Additif 86: Règlement n° 87

Révision 3 – Amendement 1

Complément 17 à la version originale du Règlement – Date d'entrée en vigueur:
3 novembre 2013

Prescriptions uniformes relatives à l'homologation des feux de circulation diurne pour véhicules à moteur

Figure 1a

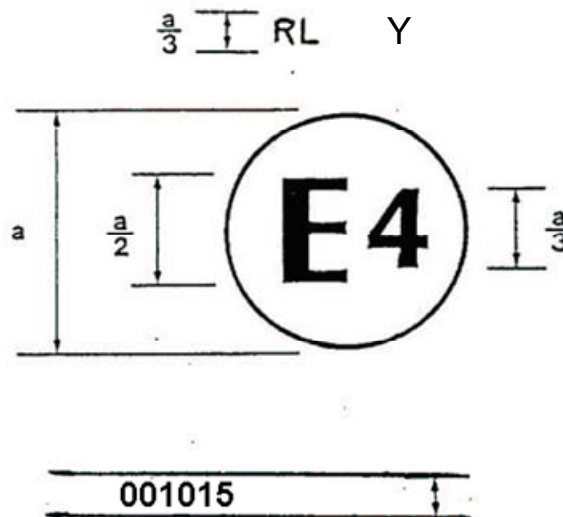
Ajouter un nouvel exemple de marque d'homologation, comme suit (la modification apparaît en ROUGE):

Le feu portant la marque d'homologation ci-dessus a été homologué aux Pays-Bas (E4), sous le n° 001015 en tant qu'élément d'un système de feux interdépendants composant un feu de circulation diurne. Le numéro

d'homologation indique que l'homologation a été accordée conformément aux dispositions du présent Règlement dans sa forme originale (non modifiée).».
